Vorschläge zur Verbesserung der PBN-Kodierung für 06R Departure SIDs

Beschlussanträge der Gemeinden Zeuthen, Eichwalde, Schulzendorf und der Städte Wildau und Königs Wusterhausen zur 111. FLK

2. III. Abflugverfahren (Piste 06R) – Q-SIDs („Hoffmannkurve“)

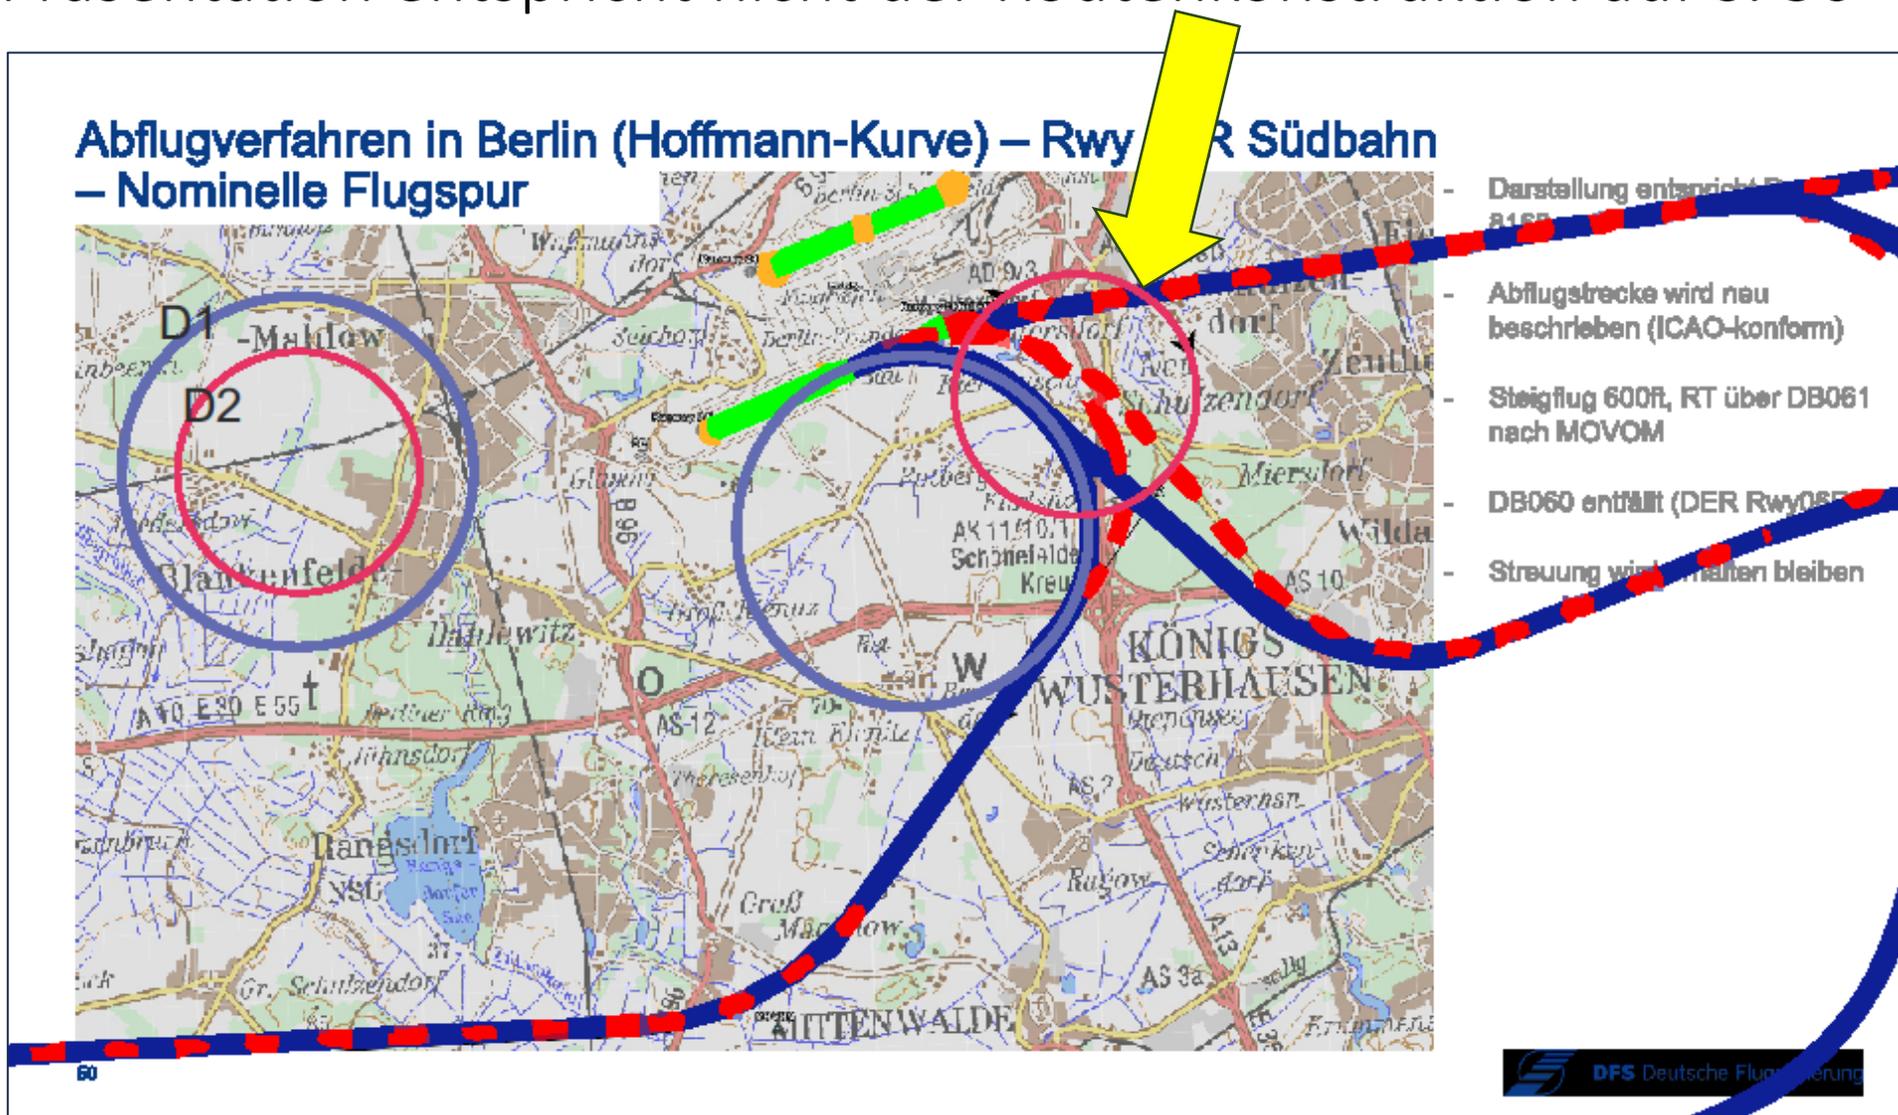
Zu klären: Konsistenz der Darstellung, die Darstellung S. 49 der DFS Präsentation entspricht nicht der Routenkonstruktion auf S. 50

Neue Informationen ergeben neue Fragen:
Warum kann nicht auch das beste, das mittlere Flugzeug dargestellt werden (schon aus kommunikativen Gründen)

- Die Verfahrensvorschrift zum ersten Abdrehen nach rechts bei 600 Fuß Höhe bleibt unverändert: „Steigflug geradeaus auf 600 Fuß, Rechtskurve über DB061 nach MOVOM“
- Das „neue“ Verfahren gem. PBN kann automatisiert - und exakter - geflogen werden.
- Der zu publizierende Verfahrensverlauf (in rot) verschiebt sich aufgrund der Planungsparameter (das am schlechtesten steigende Flugzeug als Referenz) nach Osten.

2. III. Abflugverfahren (Piste 06R) – Q-SIDs („Hoffmannkurve“)

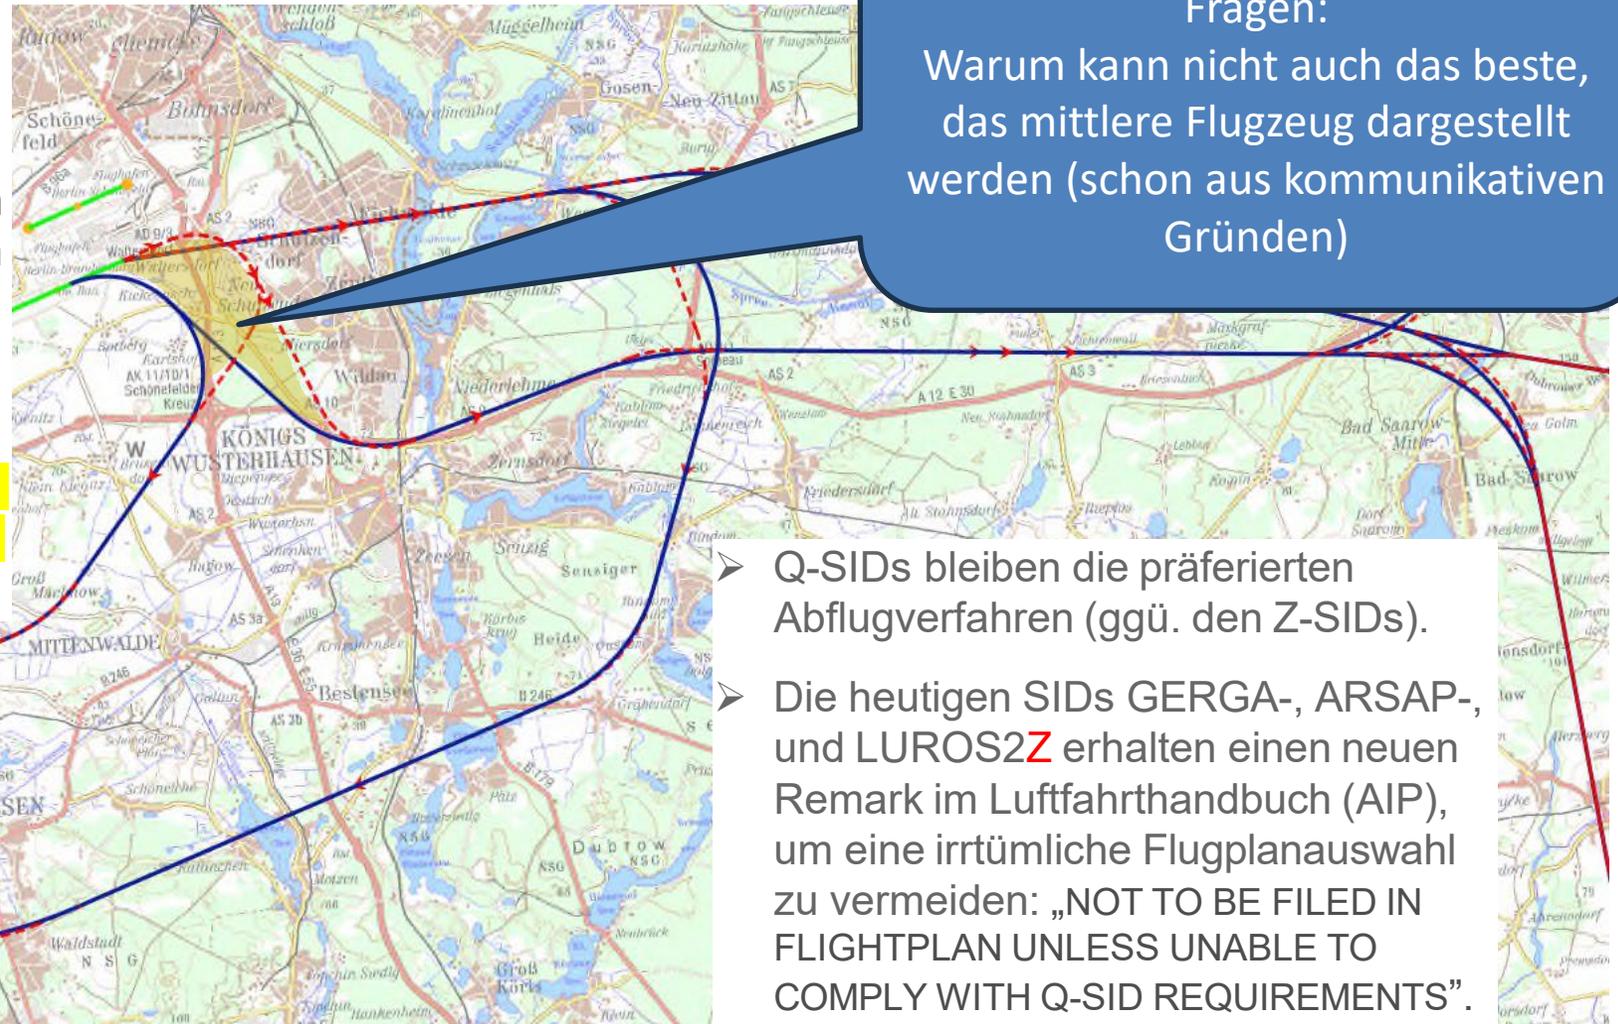
Neue Informationen ergeben neue Fragen:
DB061 bisher nicht für Hoffmannkurve im AIP),

warum kann nicht auch das beste, das mittlere Flugzeug dargestellt werden (schon aus kommunikativen Gründen)
- Die zu **veröffentlichende Nominallinie** verschiebt sich nach Osten, um den Anforderungen der schlechtesten steigenden Flugzeugs verlangen und den initialen Abdrehpunkt nach Süden verschieben.
- Eine verfahrensseitig vorgegebene Spurtreue im Abdrehbereich (RF-Leg nach RNP) wäre nach den gegebenen ICAO-Kriterien nur weiter östlich realisierbar (ca. Nominalspur). Ein solches Verfahren könnte Gegenstand zukünftiger Weiterentwicklungen sein.

- Die neue „Hoffmannkurve“ ist **inoffiziell** die 1:1-Umsetzung des konventionellen Verfahrens mit unterschiedlichen Abdrehorten westlich von Eichwerf und Zeuthen.

Warum Inoffiziell?
- Der Wegpunkt DB060 des **inoffiziellen** Overlay-Verfahrens wird nicht mehr Bestandteil des Verfahrens sein. Die Kombination von höhengebundener Abdrehvorschrift (bei 600 Fuß Höhe) und Fly-by ist unter PBN nach gegebenen ICAO-Vorgaben nicht mehr möglich.

- ist unter PBN nach gegebenen ICAO-Vorgaben nicht mehr möglich.
 - hat sich flugbetrieblich nicht als Lösung im Sinne einer Spurtreue, sondern als Problem erwiesen.
- Die bestehende Verfahrensanweisung wird **beibehalten**: „Steigflug geradeaus auf 600 Fuß, Rechtskurve über **DB061** nach MOVOM“. Einen schienenngleichen Flugverlauf gibt es insbesondere im initialen Abdrehbereich unverändert nicht.
- Typische Flugzeuge mit einem normalen Steigverhalten (A320, B737 etc.) werden, wie im AIP dargestellt, bei 600 Fuß Höhe abdrehen und das Verfahren automatisiert präziser (durchgängig mit Flight Path Control) westlich der Nominallinie, mit einer gewissen Streuung, abfliegen.

Reverse Engineering am Beispiel ANEKI 1F

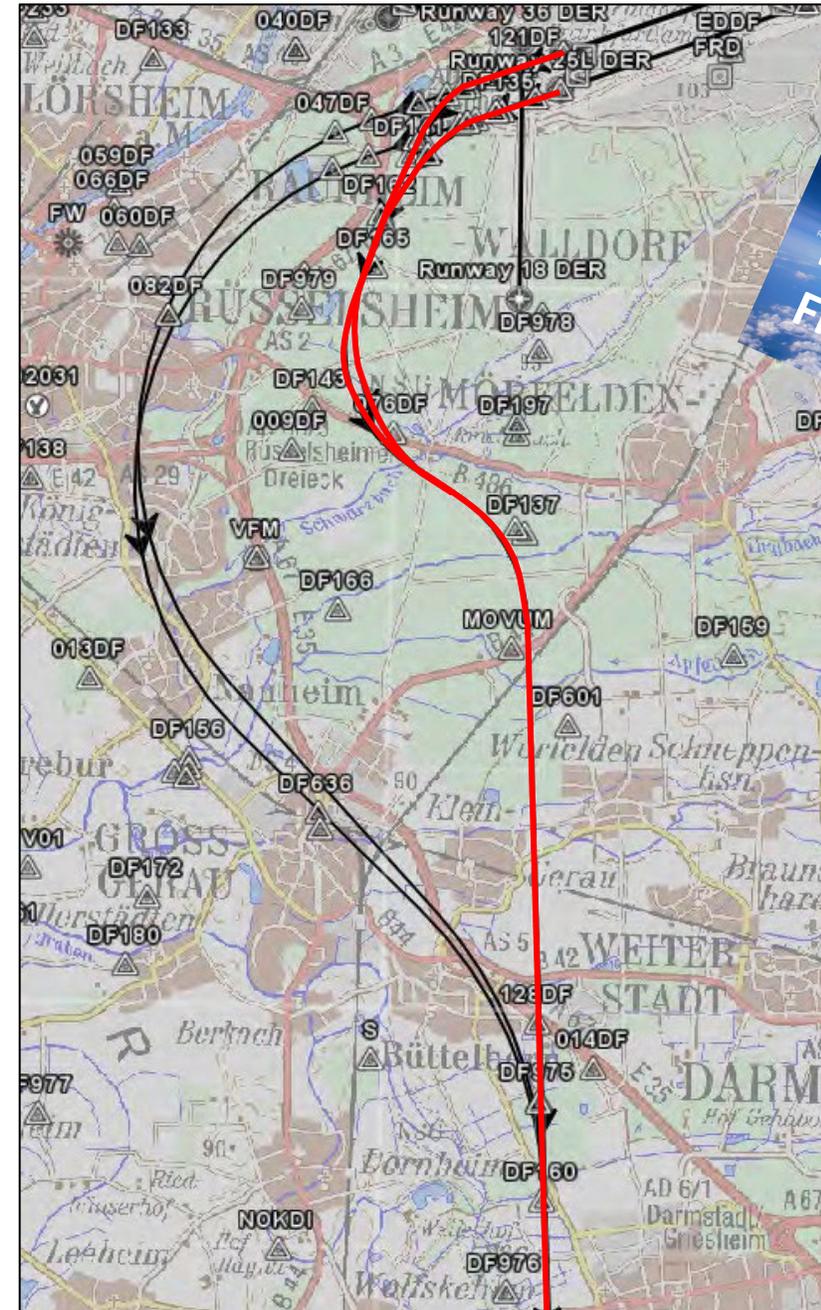
- Die Fluglärmkommission fordert die Deutsche Flugsicherung auf, für die Umstellung der Abflugverfahren von der Südbahn Richtung Osten (Rwy 06R) auf Performance Based Navigation das „Reverse Engineering“ anzuwenden. Ziel des „Reverse Engineering“ ist, *„den aktuell publizierten nominellen Track bestmöglich nachzubilden“ und geeignet zu veröffentlichen*. Alternativ allgemeinverständlich und schriftlich zu begründen warum dies nicht möglich sein soll.

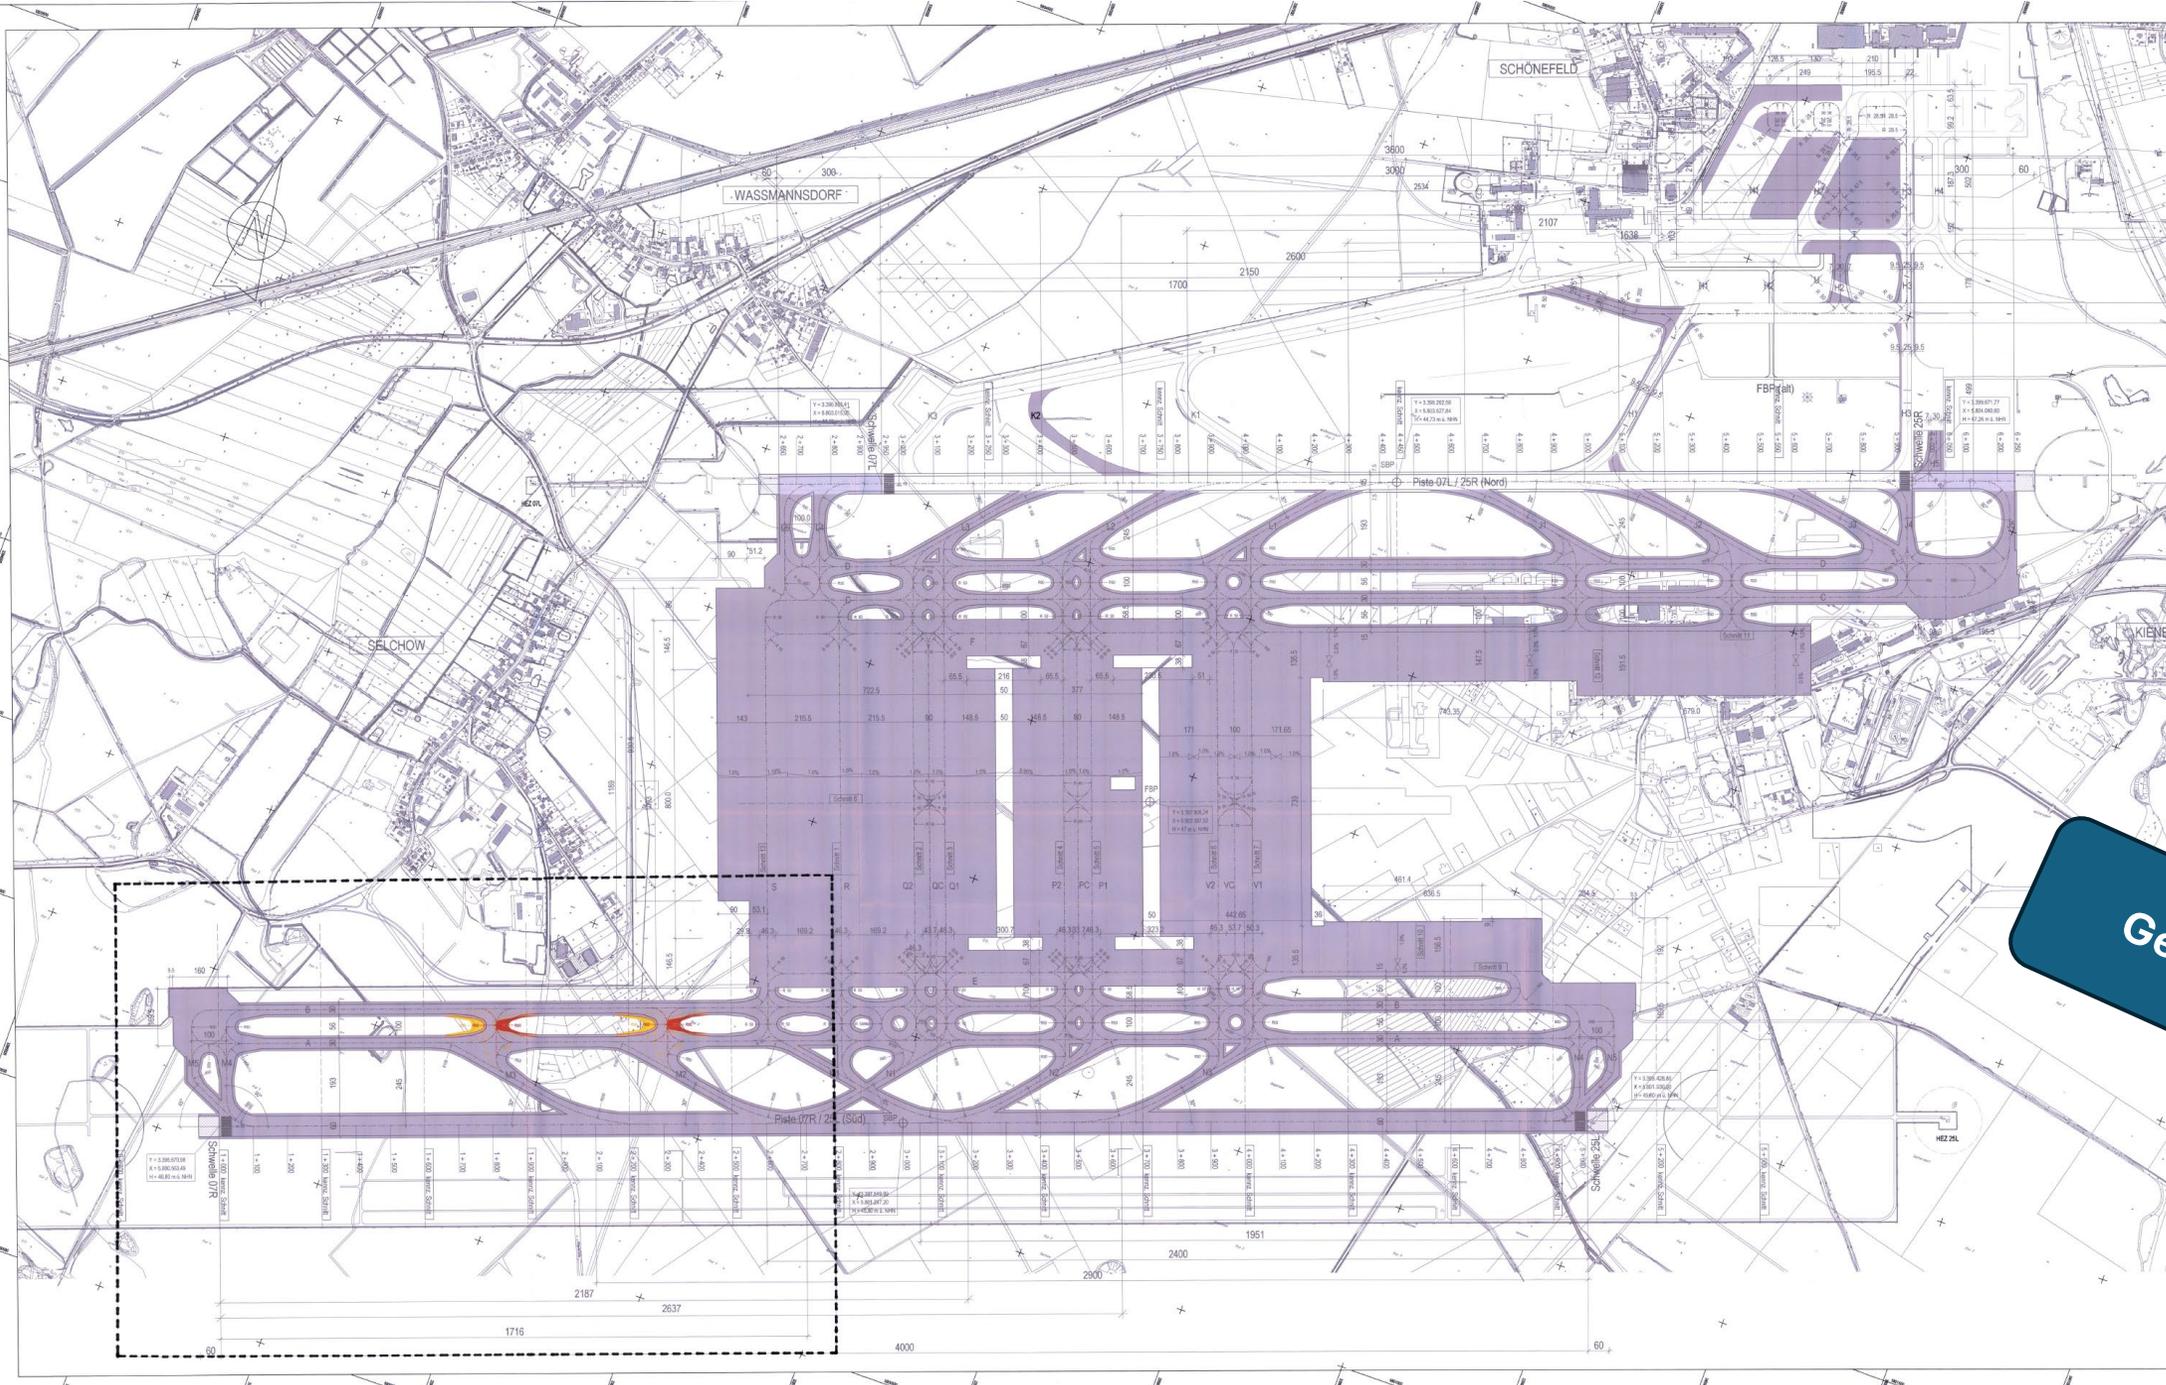
Stellen Sie sich vor man könnte die Startbahn verschieben
Die Vorverlegung des DER ermöglicht eine bessere
Spurtreue und planbare Prozesse.

Fehlender
Aufrollweg?

- Es ist keine Einschränkung für den Betrieb erkennbar
- Die Vorteile überwiegen
- Fehlender Aufrollweg würde
- Bereits 2013 erfolgreich in ähnlicher Form betrieben
- Vorteile für BER, Airlines und Nachbarn

Abflugverfahren in Berlin (Hoffmann-Kurve) – Rwy 06R Südbahn
- Toleranzgebiet

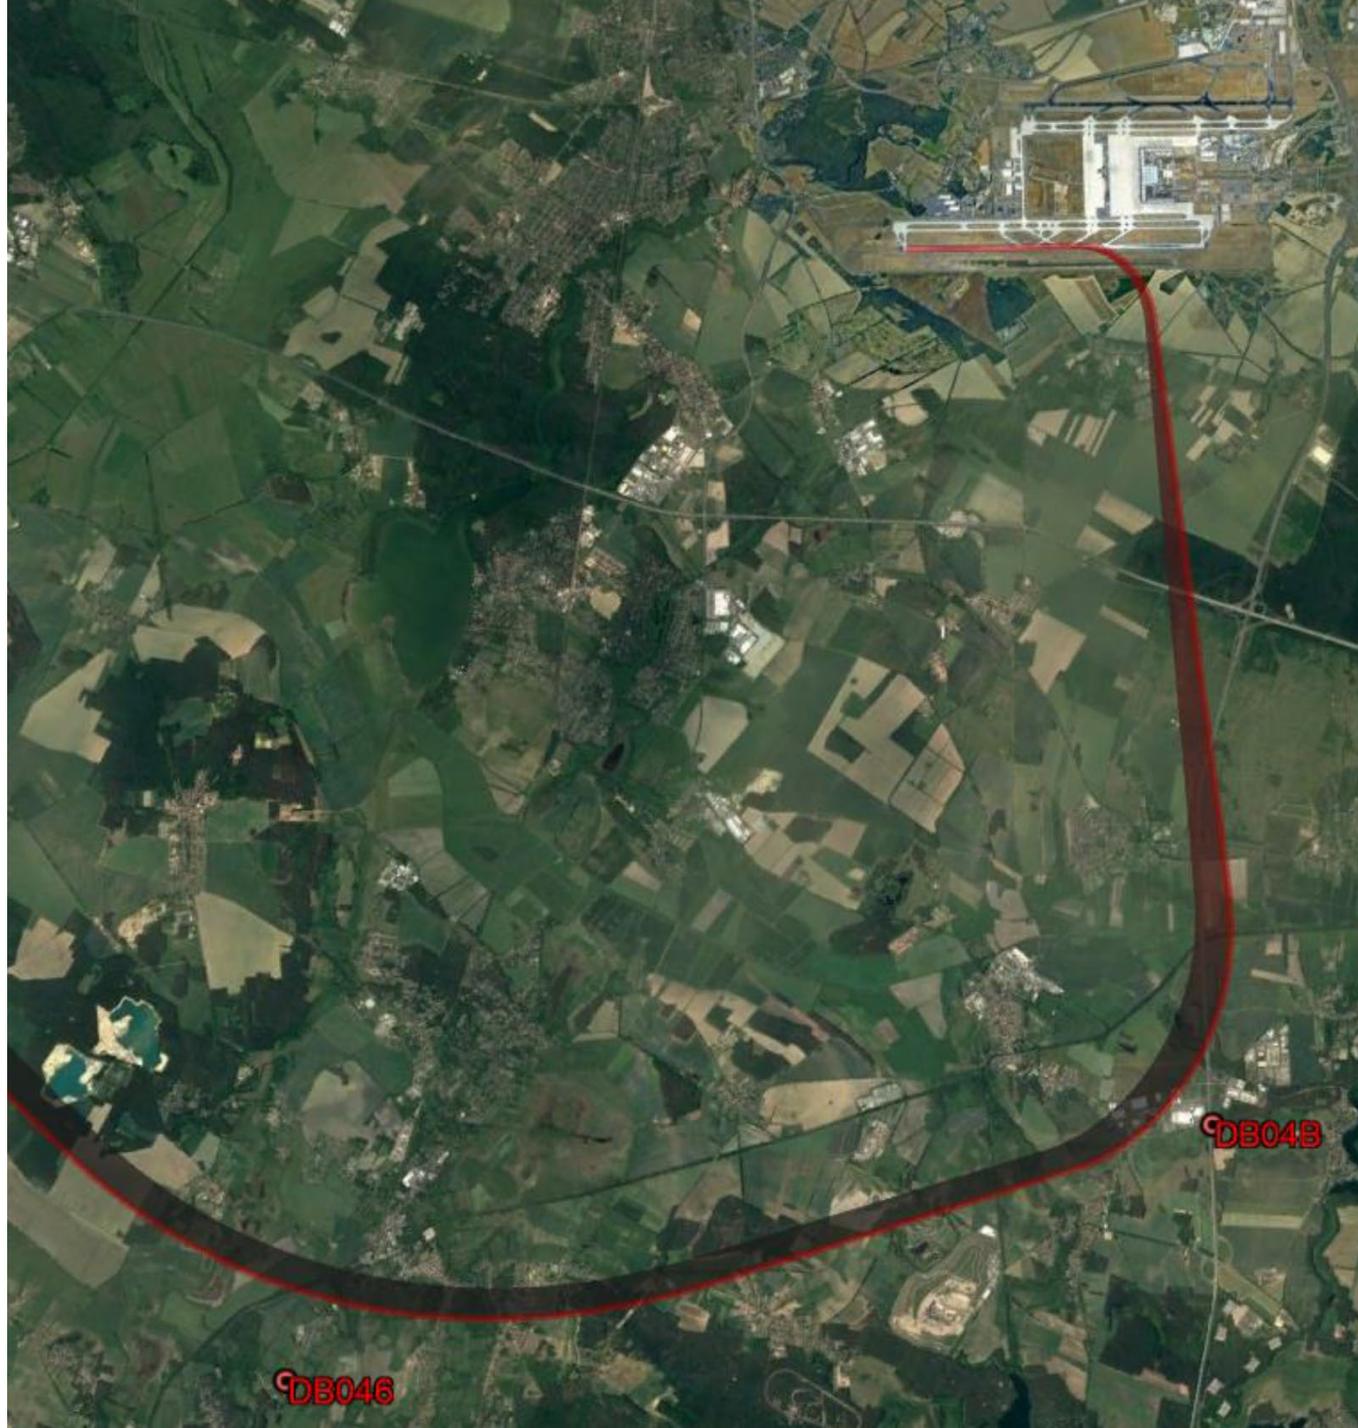
- Die Fluglärmkommission bittet die Deutsche Flugsicherung, einen zusätzlichen Routenvorschlag für die RWY06R mit einem Wegpunkt über der A13 für Lfz mit südl. Destination zu entwickeln, die auf Höhe des Nottekanals mind. 5000ft erreichen. Es ist zu prüfen ob hierdurch die PBN-Konstruktion ggf. vereinfacht werden kann. Damit könnte Fluglärm durch ab-kurvende Luftfahrzeuge über Zernsdorf und Königs Wusterhausen reduziert und Flugstrecken verkürzt werden. Eine NIROS Bewertung ist in jedem Falle erforderlich, um eine Lärmentlastung gegenüber den bestehenden Q-SIDs in der FLK beurteilen zu können.
